OGGETTO: PARCO EOLICO DENOMINATO "IMPERIA MONTI MORO E GUARDIABELLA" DELLA POTENZA COMPLESSIVA DI 198,4 MW DA REALIZZARE NEI COMUNI DI AURIGO, BORGOMARO, CASTELLARO, CIPRESSA, DOLCEDO, PIETRABRUNA, PIEVE DI TECO, PRELA', REZZO CON STRADA DI ACCESSO IN SAN LORENZO AL MARE E COSTARAINERA - PROCEDURA DI VALUTAZIONE DI IMPATTO AMBIENTALE AI SENSI DELL'ART. 23 DEL D. LGS. 152/2006 - APPROVAZIONE COMMENTI E PARERI IN RISPOSTA A PROGETTO

PROPOSTA DI "BREVI OSSERVAZIONI GENERALI COMUNI "

"Progetto del parco eolico denominato "IMPERIA Monti Moro e Guardiabella"

OGGETTO: [ID_VIP: 12674] Procedura di Valutazione di Impatto Ambientale ai sensi dell'art. 23 del D.Lgs.152/2006 relativa alla realizzazione del parco eolico denominato "IMPERIA Monti Moro e Guardiabella", della potenza complessiva di 198,4 MW da realizzare nei Comuni di Aurigo, Borgomaro, Castellaro, Cipressa, Dolcedo, Pietrabruna, Pieve di Teco, Prelà, Rezzo con strada di accesso in San Lorenzo al Mare e Costarainera (IM). Proponente: 18PIUENERGIA S.r.l. **PARERE ex art. 24 comma 3 D. Lgs n. 152/2006.**

ESTRATTO PUC "FRAZ. MUZIO"

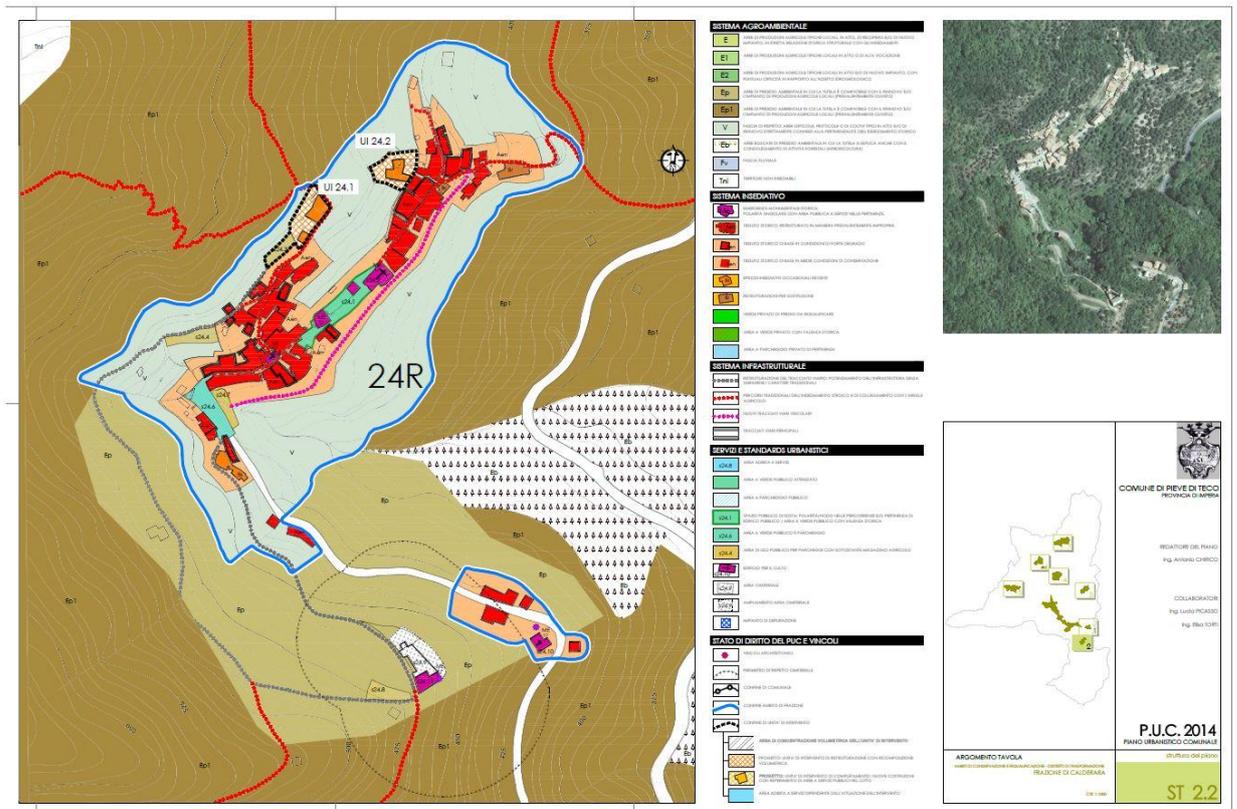
5.1 Le aree interessate dall'intervento hanno la seguente destinazione secondo le previsioni dello Strumento Urbanistico Generale comunale:

Lo strumento urbanistico generale non prevede, pertanto, in dette aree la possibilità di realizzare impianti eolici.

La disciplina derogatoria di cui all'art. 12 comma 7 della L. n. 387/2003 consente la realizzazione di impianti di produzione da FER in aree agricole, a CONDIZIONE “*che si tenga conto delle disposizioni in materia di sostegno nel settore agricolo, con particolare riferimento alla valorizzazione delle tradizioni agroalimentari locali, alla tutela della biodiversità, così come del patrimonio culturale e del paesaggio rurale di cui alla legge 5 marzo 2001, n. 57, articoli 7 e 8, nonché del decreto legislativo 18 maggio 2001, n. 228, articolo 14*”.

AREE PERCORSE DAL FUOCO ZONA FRAZ. CALDERARA (Campitura ROSSA)

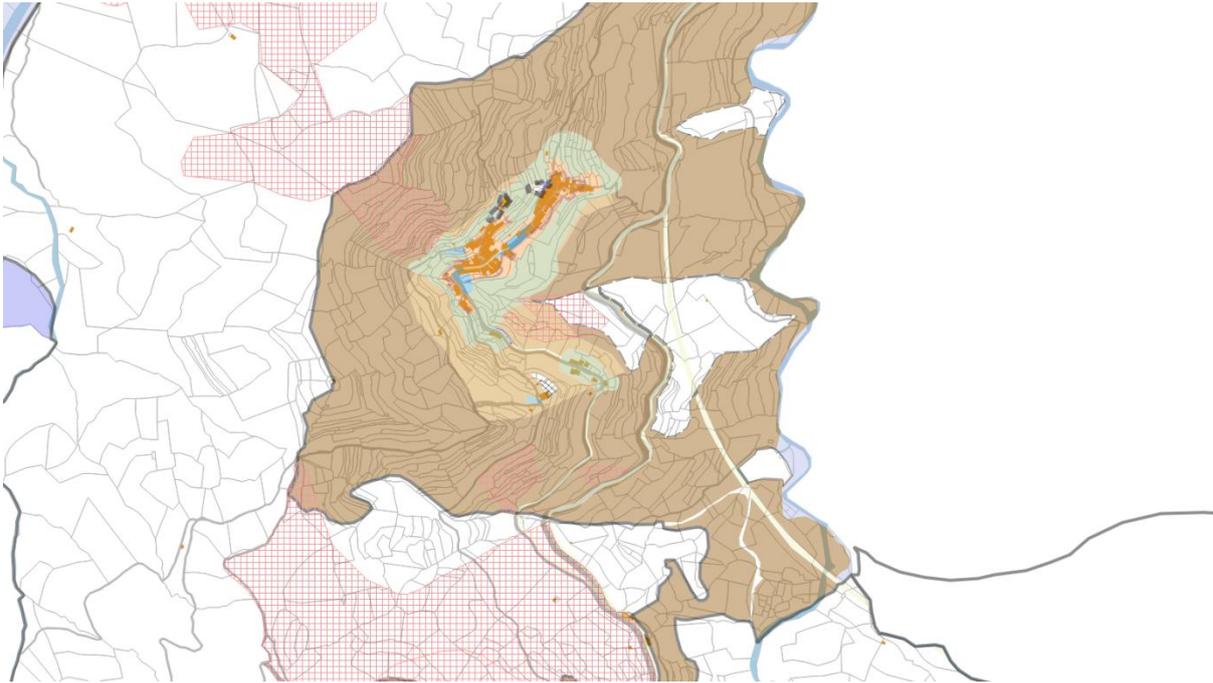
5.2 Gli elaborati di progetto evidenziano che gran parte dell'impianto, con riferimento agli aerogeneratori e alle interconnesse opere accessorie, ricade in aree percorse dal fuoco negli anni da 2011 a 2022 (2109_EO_C_GN_D_06_0010_A incendi boschivi.pdf / 22109_EO_DE_GN_D_01_0013_A Incendi boschivi.pdf).

Nelle due mappe successive sono indicate, per le aree del Comune di Pieve di Teco interessate dal progetto di realizzazione del Parco eolico, le aree percorse dal fuoco, evidenziate con linee tratteggiate rosse nelle carte tecniche.

Ciò detto, le opere a progetto soggiacciono alle inderogabili norme di cui alla L. 353/2000 art. 10, la quale vieta sia il cambio di destinazione dei terreni (per 10 anni) che l'effettiva

costruzione di manufatti (per 15 anni) volte all'insediamento, in dette zone, di edifici nonché di strutture e infrastrutture finalizzate ad insediamenti civili ed attività produttive, tranne l'ipotesi in cui la variazione di destinazione ovvero il titolo abilitativo siano precedenti l'intervento di costruzione. (Cass. Pen.Sent n. 16624/2015).
